Beschlussempfehlungen

zu den im Rahmen der **frühzeitigen Behördenbeteiligung** nach § 4 Abs. 1 BauGB zu dem **Bebauungsplan Nr. 2 und der 4. Flächennutzungsplanänderung der Gemeinde Grebin** eingegangenen Stellungnahmen:

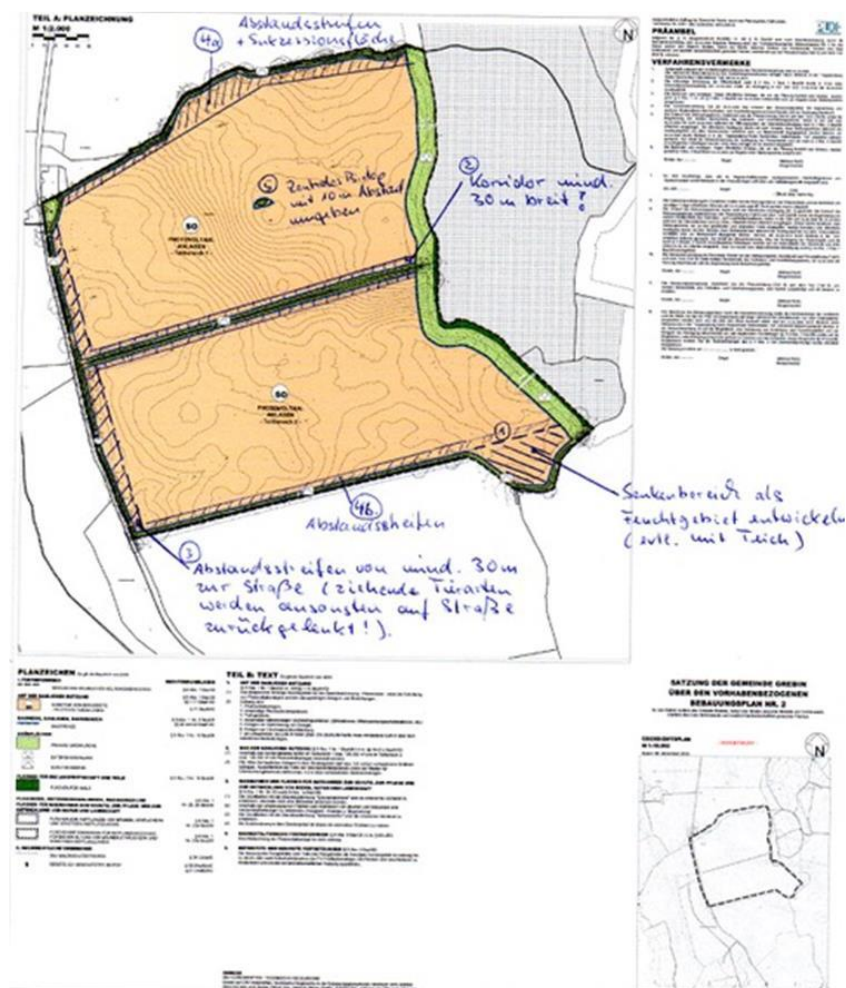
1. Derartig große PV-Anlagen sollen aus ökologischer Sicht Wildkorridore enthalten, welche mindestens 20 Meter Breite enthalten. Der vorhandene mittig liegende Knickwall in Ost-West-Richtung muss dafür jeweils 25 m in südlicher und nördlicher Richtung Abstandsflächen erhalten. Wildkorridore von geringerer Breite werden von ziehenden Tierarten kaum oder gar nicht angenommen. Zudem wäre bei geringerer Breite der Druck auf den vorhandenen Knickwall mit seiner Pflanzensammensetzung überproportional hoch.

2. Derartig große PV-Anlagen erfordern in der Regel zusätzliche Ausgleichsmaßnahmen, welche möglichst unmittelbar vor Ort erfolgen sollten. Dafür bietet sich insbesondere der südöstliche Bereich an, welcher von der geraden Knickstruktur abweicht und dort eine natürliche Nass-Senke bildet, welcher zurzeit drainiert ist. Die Zurücknahme der Drainage und das Belassen dieser Fläche (ca. 0,5 ha) als Sukzessionsbereich wäre ein günstiger Ausgleich aus naturschutzfachlicher Sicht. Ggfls. sogar durch die Anlage eines Flachwasserbiotops (Nahrungsgebiet für Seeadler, Eisvogel, Kranich...), welcher dann zum Beispiel günstige Entwicklungschancen für Amphibien bietet.

3. Der Abstandsstreifen von 30 Metern zum Langfelderholz sollte möglichst auf 50 Meter Breite erweitert werden, damit diese Fläche einen gesicherteren Sukzessionsstatus erreichen kann. Ein zu enger Abstand würde durch den Äsungsdruck der dortigen Schalenwildarten ansonsten sehr stark ausgeprägt sein, da die

4. Der Abstand zur Gemeindestraße - Schönweide-Brekels -, welche in Nord-Süd-Richtung verläuft, muss zur PV-Anlage unbedingt mindestens 30 Meter Breite beinhalten. Ziehende Arten werden ansonsten vom Zaun der PV-Anlage direkt wieder auf diese Straße zurückgedrängt und sind damit einer größeren Gefahr durch Unfälle ausgesetzt. Das Vorhandensein des Fischotters ist diesbezüglich ausdrücklich zu erwähnen, da der westlich angrenzende Langbrooksdiek Nahrungsbiotop dieses seltenen Säugetieres ist.

5. Der Abstand zum nördlichen Grenznick sollte ebenfalls mindestens 30 Meter beinhalten. Hier bieten sich verschiedene Möglichkeiten an die dort etwas kurvige Knickstruktur durch den Zaun der PV-Anlage zu begradigen und damit zusätzliche Sukzessionsflächen außerhalb des Zaunes zu schaffen. Insbesondere in der Nord-Ost-Ecke befindet sich unmittelbar am Langfelderholz eine Senke, welche ebenfalls als Feuchtbereich der Sukzession zugeführt werden sollte (ca. 0,25 Hektar).

6. Der innere Abstand der PV-Anlage sollte auch zum südlichen Knickwall in Ost-West-Richtung mit 30 Metern Breite gesichert werden.
7. Im nördlichen Bereich befindet sich ein kleines zentrales Biotop (offensichtlich eine ehemalige Mergelkuhle), welche nahezu ganzjährig Wasser beinhaltet. Dieses Biotop sollte eine Abstandsfläche zu den PV-Modulen von mindestens 15 Metern rundherum erhalten, um die dauerhafte Sicherung dieses Biotops durch Vögel und Insekten zu sichern und zu verbessern.

8. Als Ausgleich wird zudem empfohlen, dass auf den zum Teil devastierten Knickwällen heimische Sträucher und Wildobst im Einzelschutz angepflanzt wird.

- 1. Aufgrund der kompakten Anordnung der Anlagen wird ein Wildkorridor für nicht erforderlich gehalten. In Nord-Süd-Richtung kann der Wildkorridor von 30 m genutzt werden. In Ost-West-Richtung wird davon ausgegangen, dass das Wild entsprechend ausweichen wird.*

- 2. Im Rahmen des Umweltberichtes wird eine Eingriffs-Ausgleichsbilanzierung gemäß der aktuellen Praxis vorgenommen. Darüber hinaus sind keine Maßnahmen zwingend erforderlich.*

- 3. Die Waldabstandsflächen werden als Extensivgrünland angelegt. Diese Flächen können dem Wild als Äsungs- und Ruhemöglichkeiten dienen. Weitere Maßnahmen werden als nicht erforderlich angesehen. Sukzessionsflächen bergen zudem die Gefahr, dass sich die Waldflächen ausbreiten und die Brandgefahr erhöht wird. Es wird ein Waldabstand von 30 m gemäß dem Landeswaldgesetzes eingehalten.*

- 4. Zwischen Straße und Zaun befinden sich die bestehenden Knickstrukturen sowie ein 3 m breiter Schutzabstand. Dieser wird als ausreichend gehalten, falls Wildtiere in diesem Bereich die Straße bzw. die Fläche überqueren möchten. „Der Betrachtungsraum liegt im Verbreitungsgebiet des Fischotters (MELUND-SH 2020). Gemäß der Datenabfrage liegen aus den Jahren 2009 bis 2020 mehrere Funde von Kotspuren, Trittsiegeln und Totfunde von Fischottern aus Entfernungen ab rd. 1,2 km zum Plangebiet vor. Ein Vorkommen im Betrachtungsraum ist somit grundsätzlich möglich, jedoch fehlen innerhalb der Planflächen Gewässer und Gewässernetze, über welche die Art in die Flächen einwandert oder diese als relevante Wanderkorridore nutzen könnte. Zudem ist für den dämmerungs- und nachtaktiven Fischotter nicht von einer Störung (Baulärm) durch Tagbaustellen auszugehen. Artenschutzrechtliche Konflikte sind weder bau- noch anlagen- oder betriebsbedingt zu befürchten; die Art wird in der Artenschutzprüfung nicht weiter berücksichtigt.“*

- 5. Es ist aus planerischer Sicht nicht nachvollziehbar, warum im nördlichen Bereich eine Sukzessionsfläche geschaffen werden soll.*
- 6. Es ist aus planerischer Sicht nicht nachvollziehbar, warum ein 30 m breiter Abstand zum südlichen Knick eingehalten werden soll. Es wird ein Abstand von 3 m gemäß „Knickerlass“ eingehalten.*

- 7. Es wird ein Schutzabstand von 3 m zu dem Biotop im nördlichen Bereich eingehalten. Im Vergleich zur aktuellen landwirtschaftlichen Nutzung stellt sich eine Verbesserung ein. Zusätzlich ist angrenzenden eine Extensivierung der Flächen vorgesehen.*

- 8. Falls erforderlich werden die vorhandenen Knicks als Sichtschutz ergänzend bepflanzt.*

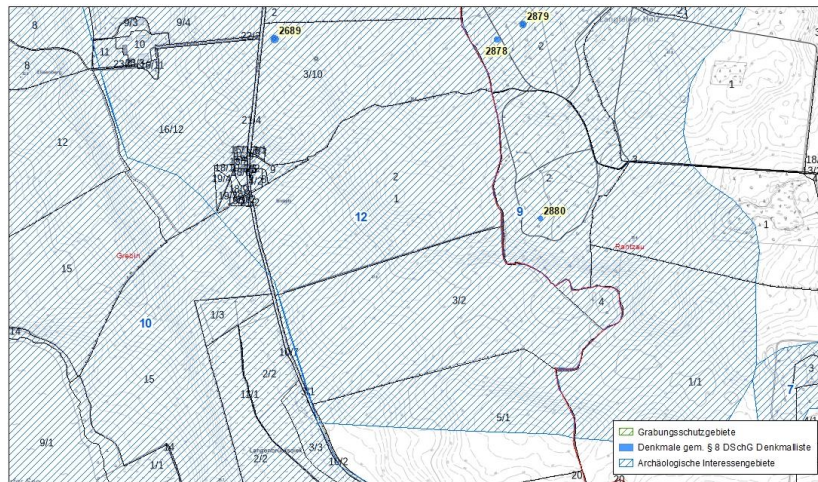
Für die überplante Fläche liegen zureichende Anhaltspunkte vor, dass im Verlauf der weiteren Planung in ein Denkmal eingegriffen werden wird. Die Fläche befindet sich im Bereich und im Umfeld diverser Objekte der Archäologischen Landesaufnahme (u.a. Grabhügel und Megalithgräber). Außerdem liegen 4 archäologische Denkmale gem. § 2 Abs. 2 DSchG SH, die gem. § 8 DSchG SH in die Denkmalliste eingetragen sind, im Umfeld. Es handelt sich hierbei um 3 Grabhügel und ein Megalithgrab (aKD-ALSH-

2689, 2878-79 und 2880). Es liegen daher deutliche Hinweise auf ein sehr hohes archäologisches Potential dieser Planfläche vor.

Erdarbeiten an diesen Stellen bedürfen gem. § 12 Abs. 2 S. 6 DSchG SH 2015 der Genehmigung des Archäologischen Landesamtes Schleswig-Holstein.

Nach Abwägung der Belange des Verursachers mit denen des Denkmalschutzes stehen aus unserer Sicht an dieser Stelle keine Gründe des Denkmalschutzes einer Genehmigung entgegen. Sie ist daher gem. § 13 Abs. 2 DSchG SH zu erteilen.

Die Genehmigung wird mit Auflagen in Form von archäologischen Untersuchungen gem. § 13 Abs. 4 DSchG SH versehen, um die Beeinträchtigungen von Denkmalen zu minimieren. Das Denkmal kann der Nachwelt zumindest als wissenschaftlich auswertbarer Datenbestand aus Dokumentation, Funden und Proben in Sinne eines schonenden und werterhaltenen Umgangs mit Kulturgütern (gem. §1 Abs. 1 DSchG SH) und im Sinne des Dokumentationsauftrags der Denkmalpflege (gem. §1 Abs. 2 DSchG SH) erhalten bleiben.

Eine archäologische Untersuchung ist vertretbar, da die vorliegende Planung unter Einhaltung der Auflagen umgesetzt werden kann. Die Konfliktlage zwischen vorliegender Planung und zu vermutenden Kulturdenkmälern wird dadurch gelöst, dass archäologische Untersuchungen an den Stellen durchgeführt werden, an denen Denkmale zu vermuten sind.
